Amélioration

Bande métallique plus épaisse sous la bande de frein

Manaras-Opera améliore la bande de frein

BRAKEPART 019 sur un Opera-SH ▶▶▶

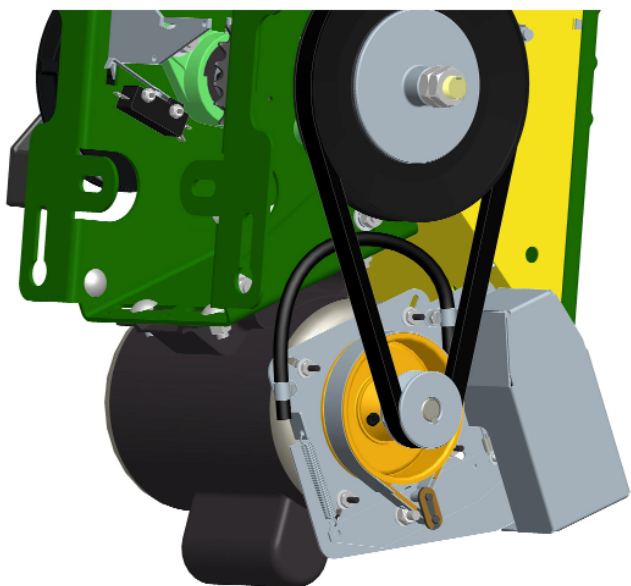
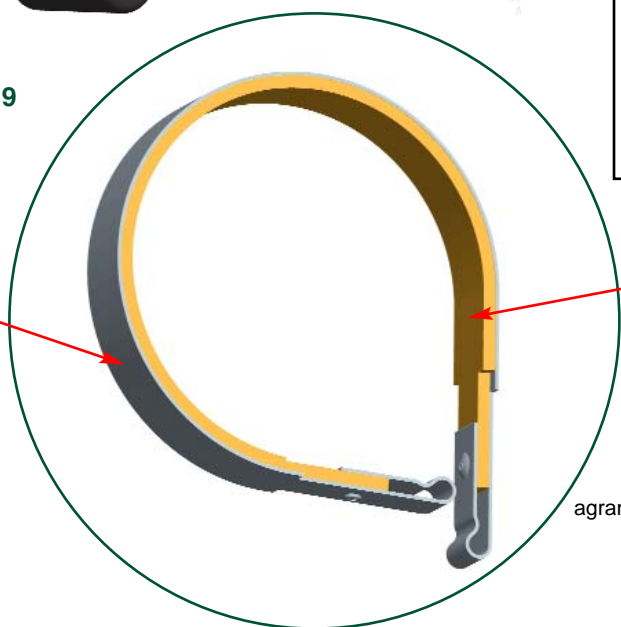
Bande en métal
plus épaisse

Bande de friction

- Une bande en métal plus épaisse **SHOE 026** est utilisée pour soutenir la bande de friction sur l'assemblage de frein **BRAKEPART 019**.
- L'amélioration du **SHOE 026** augmente la durée de vie de la bande de frein, ainsi que le temps entre les ajustements d'entretien ou de remplacement des composantes.
- La pièce **BRAKEPART 019** remplace **BRAKEPART 017** dans les applications mentionnées ci-dessus ainsi que pour des pièces de remplacement.
